NUOVA ELETTRONICA

Errata corrige, consigli, editoriali

ERRATA CORRIGE
e modifiche per migliorare i nostri PROGETTI

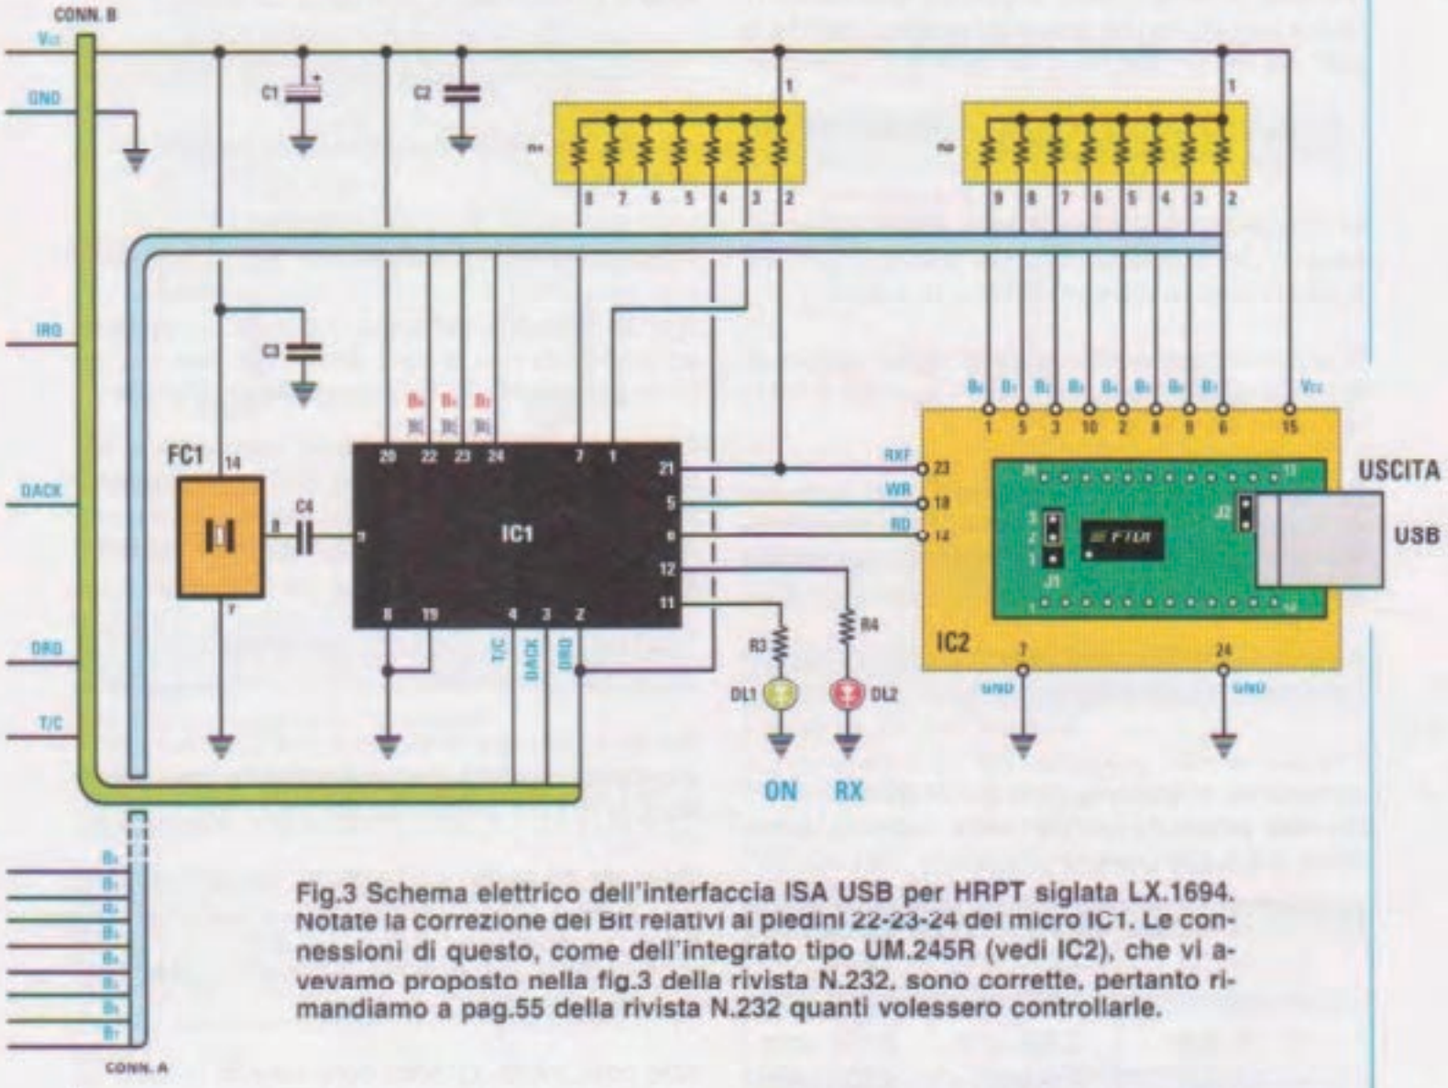
Fig.3 Schema elettrico dell'interfaccia ISA USB per HRPT siglata LX.1694. Notate la correzione dei Bit relativi ai piedini 22-23-24 del micro IC1. Le connessioni di questo, come dell'integrato tipo UM.245R (vedi IC2), che vi avevamo proposto nella fig.3 della rivista N.232, sono corrette, pertanto rimandiamo a pag.55 della rivista N.232 quanti volessero controllarle.

Fig.2 Porzione dello schema elettrico del contatore geiger LX.1407. Il condensatore vicino alla resistenza R14 è siglato C21.

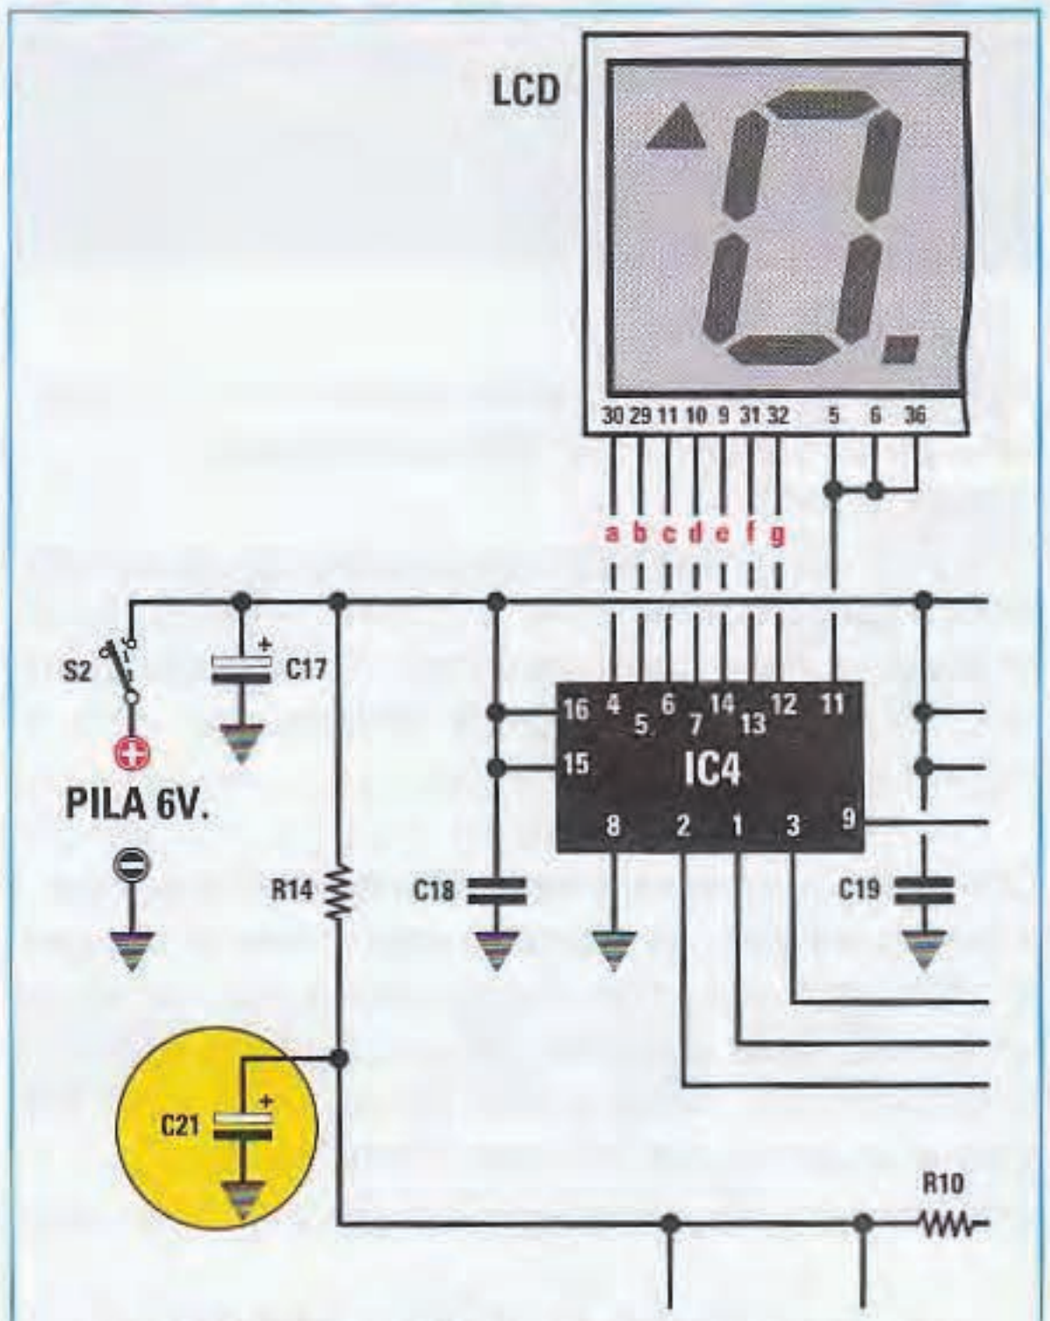
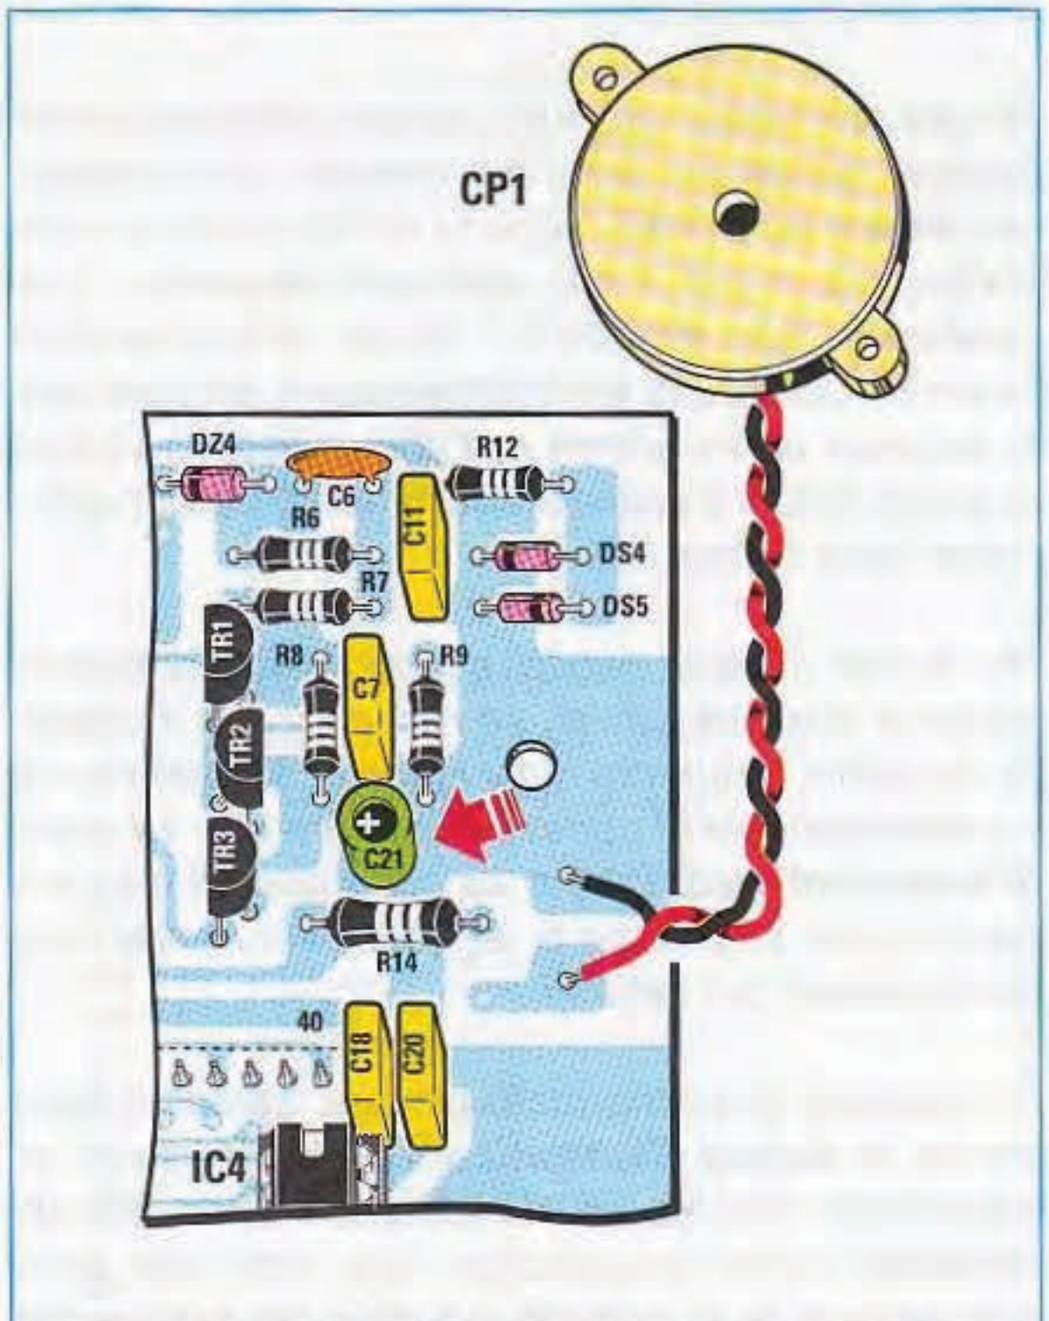
Fig.3 Come indicato nel disegno, il condensatore elettrolitico C21 da 10 microfarad va saldato sopra la resistenza R14.
